改善箇所説明図

識別：キャンペーンステッカーに「外-3835、日付（西暦・月・日の順）ワークショップスタンプ」を記入し、ラゲージルームフロアに貼付する。

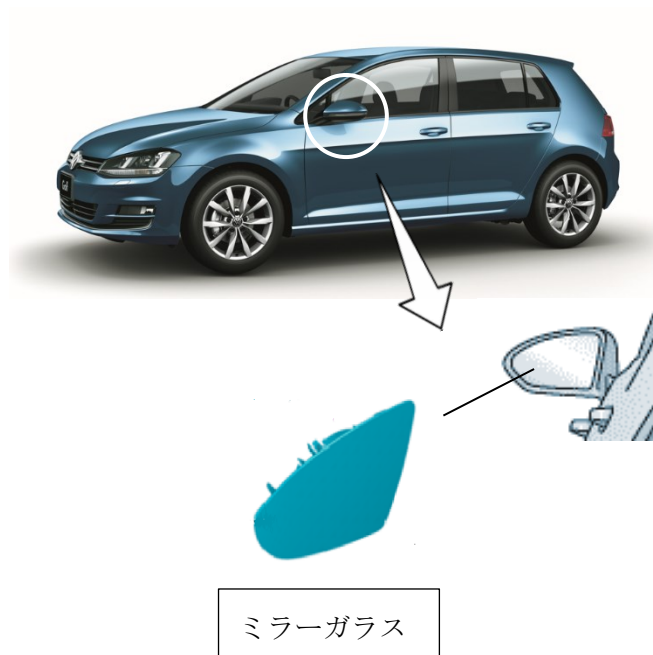
注：□ は、交換する部品を示す。

ドアミラーにおいて、特定の環境下で使用過程における紫外線の曝露が大きい場合、ミラーガラスの保護コーティング層の劣化進行に影響を及ぼし、車両の走行振動等により、ミラーガラス部に緩みが生じるものがある。そのため、そのままの状態で使用を続けると、最悪の場合、ミラーガラス部が脱落して後方の交通状況等が確認できなくなるおそれがある。

全車両、ドアミラーのミラーガラスを対策品と交換する。
